Projet de correction torrentielle et confortement du système d'endiguement du Piésan en aval de la RD182

Addendum : Etude de dangers du système d'endiguement du Piésan

Intitulé du Document : Addendum Etude de dangers du système d'endiguement du Piésan

1.3 Spécificité liée à la plage de dépôt aval :

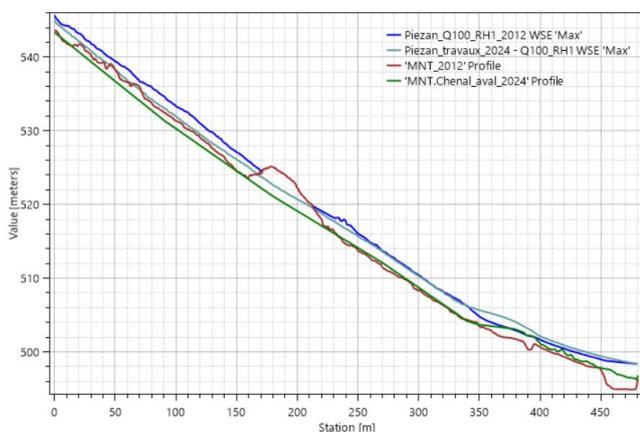
L'exploitant s'assure après chaque crue et annuellement auprès du gestionnaire de la plage de dépôt aval (ayant pour objet de limiter l'apport de matériaux au niveau de la confluence avec le Biel), ainsi que lors des tournées de surveillance, de la disponibilité de celle-ci afin d'identifier le risque éventuel d'un dépôt régressif lors d'une crue avec charriage.

Le document d'organisation est modifié afin de prendre en compte cette demande.

Réponse apportée dans la note de recommandations-EDD-DO du 17/07/2025 émise par la CCSLA et envoyée par mail le 17/07/2025.

Le profil suivant présente une lave centennale de rhéologie RH1 (lave relativement fluide) avec deux niveaux de fond au droit de la plage de dépôt (niveau de 2012 et niveau de 2024). On remarque que le fond de la plage de dépôt de 2024 est légèrement plus haut sur sa partie amont ; cet exhaussement induit une réhausse du niveau maximal d'écoulement (de l'ordre du niveau d'engravement) qui s'estompe au niveau de la jonction entre le chenal et la plage de dépôt. De ce fait, on remarque que le niveau de fond de la plage a vraisemblablement un impact sur le niveau atteint des écoulements mais qu'il est à nuancer selon le niveau d'engravement préalable de la plage ou encore le type de crue considérée. Dans l'exemple présenté, cette influence reste limitée et semble cantonnée à la zone de dépôt. Il faut cependant noter que cette approche reste critiquable (incertitude du modèle, et le comportement peut être amené à varier selon le type de crue représentée) et qu'il convient de maintenir un niveau d'engravement limité dans la plage de dépôt (à définir via un plan de gestion).
